Změnový list č. 8/2019

Název a evidenční číslo Stavby: Úprava ohlavi PK Hořín 521 551 0011 S/ŘVC/134/R/SoD/2017 Číslo projektu 521 551 0011 Název stavebního objektu/provozního souboru (SO/PS): IO 05 Úprava horního ohlavi Název ZBV: Provizorní oprava dna Horní rejdy	Číslo SO/PS / číslo Změny SO/PS: IO 05	Pořadové číslo ZBV: 8
--	--	-------------------------------------

NÁVRH NA VARIACI: Č.008 – PROVIZORNÍ OPRAVA DNA HORNÍ REJDY

Příloha č. 2 – Situace Horní rejdy VPK

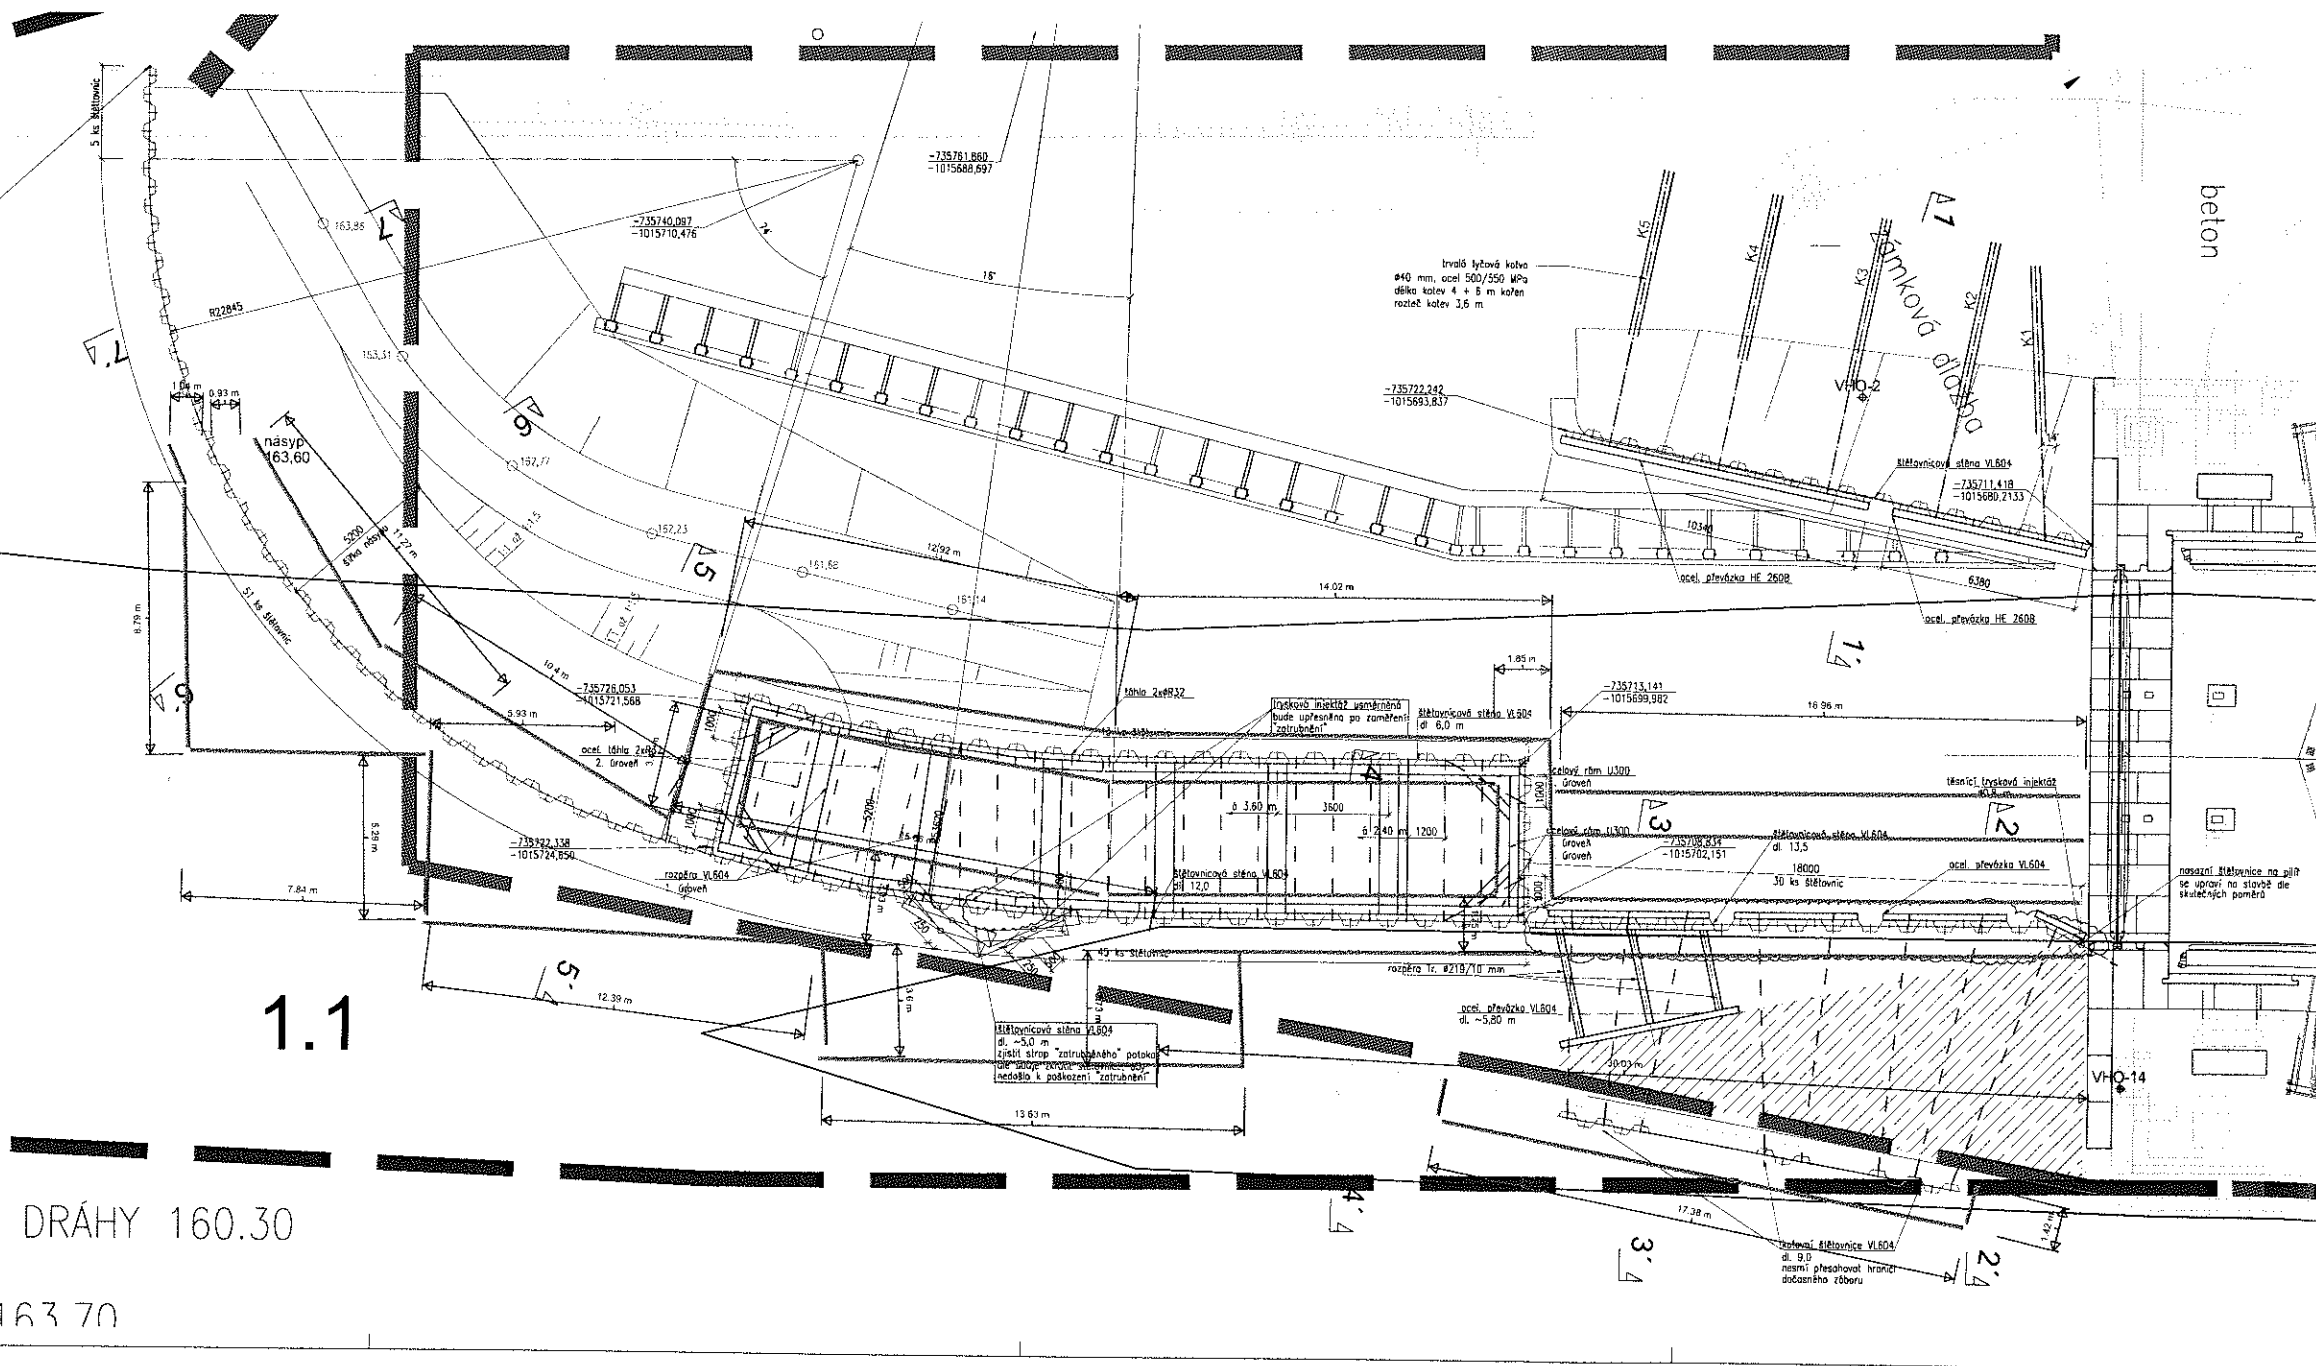
Zhotovitel po vypuštění Vraňansko Hořínského kanálu zjistil přítomnost betonového těsnícího dna v prostoru Horní rejdy. Pro realizaci beraněné štětovnicové jímky, bylo nutné stávající betonové dno vybourat a po realizaci jímky ho pro zachování těsnící funkce dna kanálu zpět vybetonovat. Změna závazku podléhá §222 odst (5) ZZVZ.

- vybourání stávajícího betonového dna vč. Odvozu a likvidace
- úprava dna před následnou zpětnou betonáží
- zpětné zabetonování dna
